Oggetto: **[Id: 10603]** Procedura di Valutazione di Impatto Ambientale ai sensi dell'art.23 del D.Lgs. 152/2006 relativa al Progetto di un impianto eolico da 54 MW composto da n. 9 aerogeneratori ricadenti nei comuni di Ripabottoni, Sant'Elia a Pianisi e Monacilioni in provincia di Campobasso con relative opere ed infrastrutture.

**Controdeduzioni alle osservazioni di RWE Renewables Italia S.r.l. Prot. MASE-2024-0004983 del 11/01/2024**

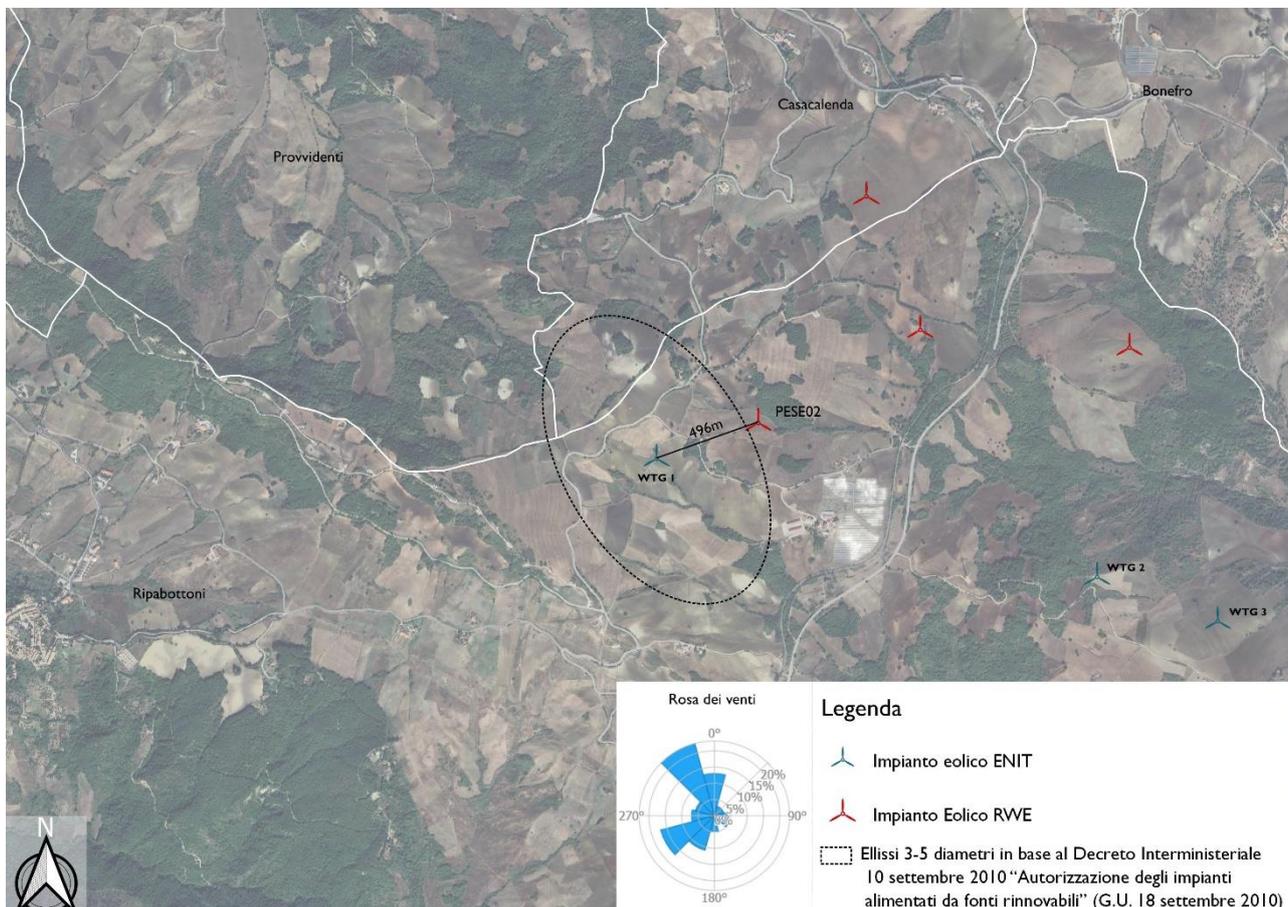
la società RWE Renewables Italia sostiene che *“...sulla base della documentazione progettuale presentata da EN.IT, un aerogeneratore di progetto si trova ad una distanza da un aerogeneratore dell’Impianto della scrivente Società inferiore a quella minima prevista dalla normativa applicabile”*.

Pertanto, come dichiarato nelle osservazioni dalla società RWE, l'aerogeneratore supposto interferente, si trova a 496 metri e va da sé che **non interferisce** in modo significativo e sostanziale e **non sussiste** alcun rischio concreto di danneggiamenti dei componenti dell'aerogeneratore e perdite di produzione significative per l'impianto della Società RWE come invece è stato paventato.

Altresì, in riferimento alla significativa perdita di produzione sollevata da RWE, è oggettivo ricordare che, all'attuale distanza fra gli aerogeneratori, di 496 metri, le perdite sono per loro irrilevanti atteso che il diametro dell'aerogeneratore EN.IT è di solo 150 metri.

La scrivente ha dunque rispettato le distanze sopra riportate, utilizzando la distanza di 3-5 diametri dell'aerogeneratore di progetto giungendo ad ottenere una distanza di 450 metri perpendicolarmente alla direzione del vento prevalente e 750 metri parallelamente alla direzione prevalente del vento e scongiurando “l'effetto selva”.
